Uttalelse til Statnetts konseptvalgutredning for Lofoten og Vesterålen

Energidepartementet viser til brev fra Statnett av 23. juni 2025 med foretakets konseptvalgutredning (KVU) for Lofoten og Vesterålen og rapport om ekstern kvalitetssikring av utredningen gjennomført av Norconsult. Departementet sendte konseptvalgutredningen på høring 27. juni 2025, med høringsfrist 15. september samme år, og mottok 21 høringsinnspill. Norges vassdrags- og energidirektorat (NVE) overleverte sin vurdering av KVUen til departementet 1. oktober 2025. Departementet stilte utdypende spørsmål til Statnett 4. november 2025, som ble svart ut 21. november 2025. Departementet har også mottatt brev fra regionalnettselskapene i utredningsområdet i etterkant av høringen.

Bilde 1: Utbyggingskonsepter i KVV Lofoten og Vesterålen (konsept A til venstre, henholdsvis B1, B2 og B3 i midten og konsept C til høyre)

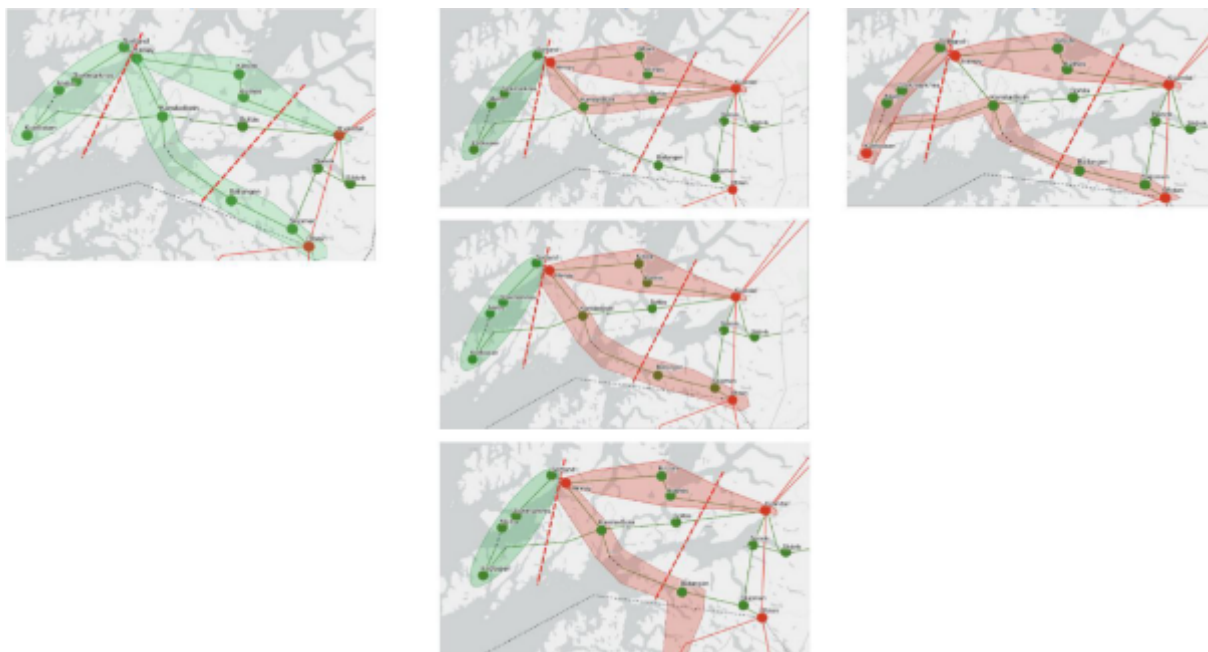
Statnett forkaster konseptene B3 og C i mulighetsstudien. Konsept B3 gir ifølge Statnett samme N-1-kapasitet over begrensende snitt i Vestsnittet som B1 og B2, men er dyrere og mindre fleksibelt i gjennomføringen.

Konsept C vil ifølge Statnett være svært kostbart sammenlignet med en indre 420 kV-ring. Konseptet gir samme kapasitet over Vestsnittet, men høyere kapasitet over Ytre snitt. Departementet er enig i RNs innspill om at kostnader i regionalnettet må tas med i en samlet vurdering av lønnsomhet, der de skal likestilles med kostnader i transmisjonsnettet. Departementet forstår at deling av Sørnettet i to adskilte nett ved valg av konsept C, for å unngå overgang til direktejording, vil kreve etablering av 420/132 kV-transformering i både Hinnøy og Kvitfossen stasjoner. I konsept B utvides kun Hinnøy til en 420 kV-stasjon. I Statnetts svar på oppfølgingsspørsmål fremgår det at bare tilleggsstasjonen vil koste over én milliard kroner. Behov for på raskt etablere 420 kV-drift vil videre redusere muligheten for å gjennomføre konseptet stegvis. Departementet støtter at konseptet forkastes.

Departementet er enig med Statnett, NC, NVE og RN i at gjennomføring av tiltakene i minimumsalternativet og en ny Kvandal–Kilbotn som en fjerde ledning i Vestsnittet fremstår som rasjonelle første steg i utviklingen av området, og at stegene bør gjennomføres raskt. Departementet støtter at Statnett går videre med en løsning der ledningen dimensjoneres for 420 kV, fordi dette gir økt fleksibilitet for framtidig utvikling uten en vesentlig merkostnad.
